เรื่อง การแก้ไขสัญญาจ้าง

ด้วย องค์การบริหารส่วนจังหวัดขอนแก่น ได้แก้ไขสัญญาโครงการปรับปรุงถนนลาดยางแอสฟัลต์คอนกรีต สายทางหลวงท้องถิ่น ขก.ถ. ๑-๐๐๐๗ บ้านท่ากระบือ - บ้านวังสวาบ อำเภอภูผาม่าน จังหวัดขอนแก่น วงเงินตามสัญญาจำนวน ๖,๗๙๔,๐๐๐.๐๐ บาท (หกล้านเจ็ดแสนเก้าหมื่นสี่พันบาทถ้วน) กำหนดส่งมอบวันที่ ๘ มีนาคม ๒๕๗๐ ซึ่ง บริษัท ชาดากานต์ คอนกรีต จำกัด เป็นผู้รับจ้าง องค์การบริหารส่วนจังหวัดขอนแก่น ได้อนุมัติแก้ไขสัญญาจ้างก่อสร้าง (ฉบับแก้ไขเพิ่มเติม ครั้งที่ ๓) ลงวันที่ ๑๙ พฤศจิกายน ๒๕๖๙ รายละเอียดตามเอกสารที่แนบมาพร้อมนี้

สัญญาจ้างก่อสร้าง

(ฉบับแก้ไขเพิ่มเติม ครั้งที่ ๓)

แสดงแบบ
แผนที่จังหวัด

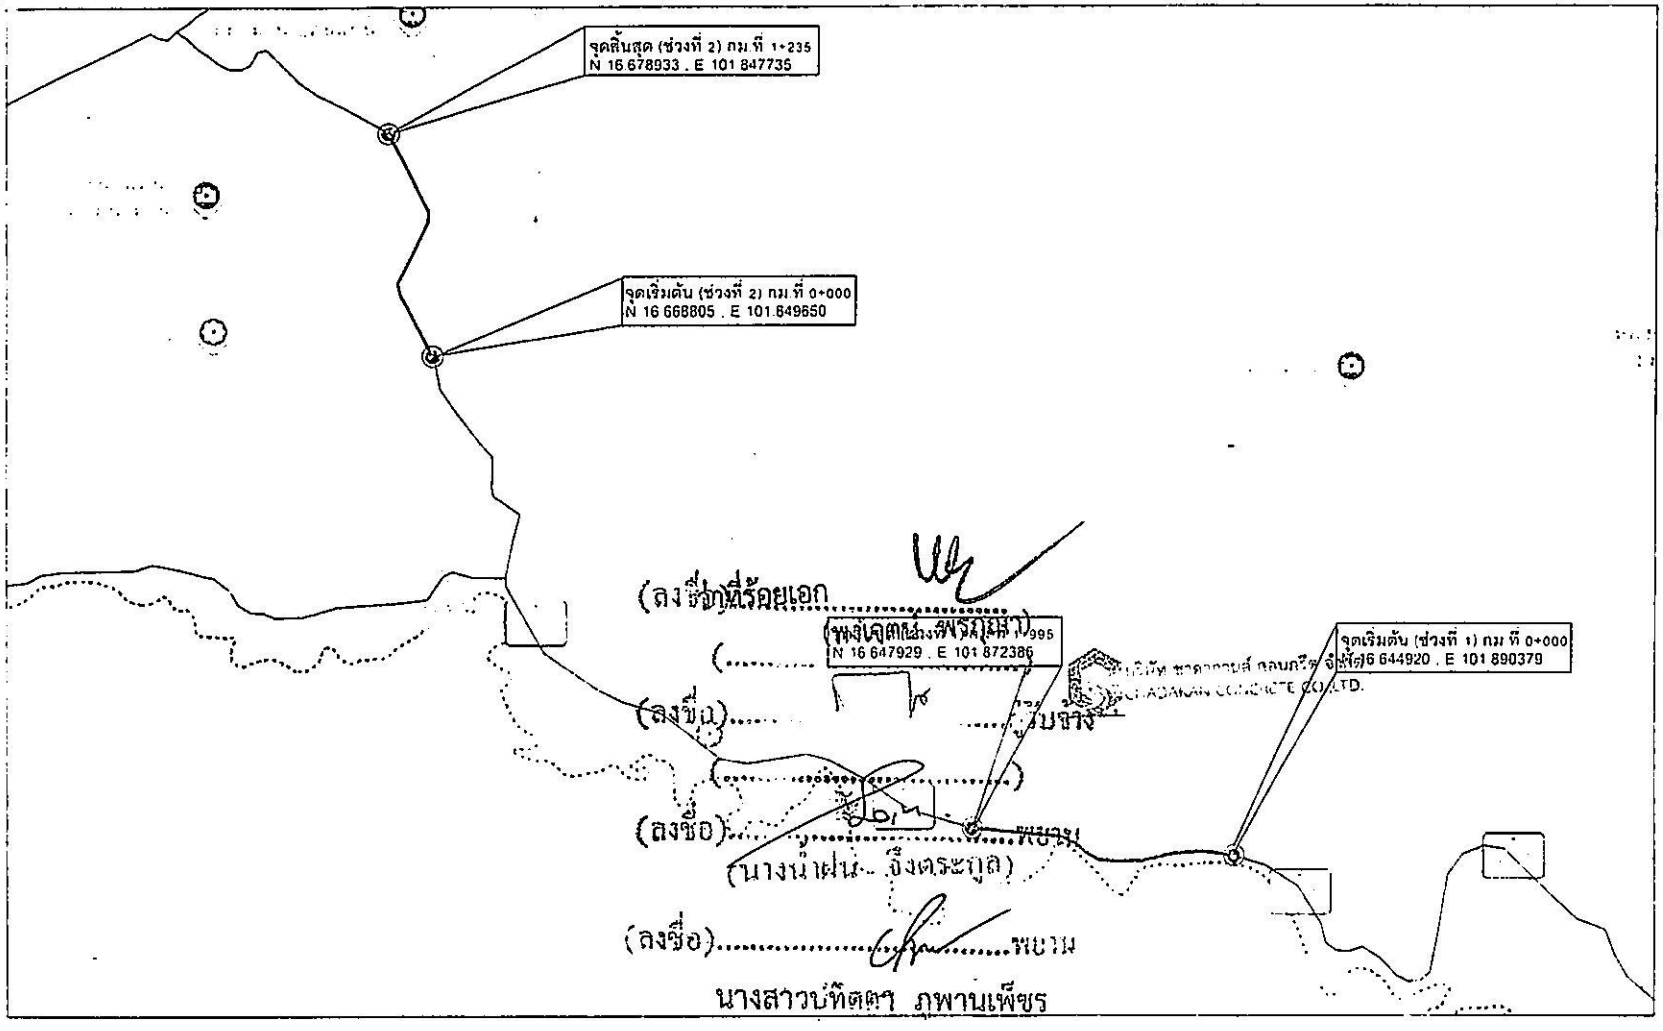
1. โครงการปรับปรุงถนนลาดยางแอสฟัลต์คอนกรีต สายทางหลางห้องถิ่น ขก.ถ. 1-0007 บ้านห้วยกระบือ - บ้านวังสวาย อำเภอภูผาม่าน จังหวัดขอนแก่น
   ปรับปรุงถนนลาดยางแอสฟัลต์คอนกรีต ช่วงที่ 1 ขนาดผิวจราจรกว้าง 6.00 เมตร ยาว 1,995 เมตร หนา 0.04 เมตร ช่วงที่ 2 ขนาดผิวจราจรกว้าง 6.00 เมตร ยาว 1,235 เมตร หนา 0.04 เมตร ยาวรวม 3,230 เมตร หรือมีพื้นที่ลาดยางรวมไม่น้อยกว่า 19,380 ตารางเมตร และติดตั้งป้ายประชาสัมพันธ์โครงการ รายละเอียดตามประมาณการงานก่อสร้าง และตามแบบแปลนที่องค์การบริหารส่วนจังหวัดขอนแก่นกำหนด
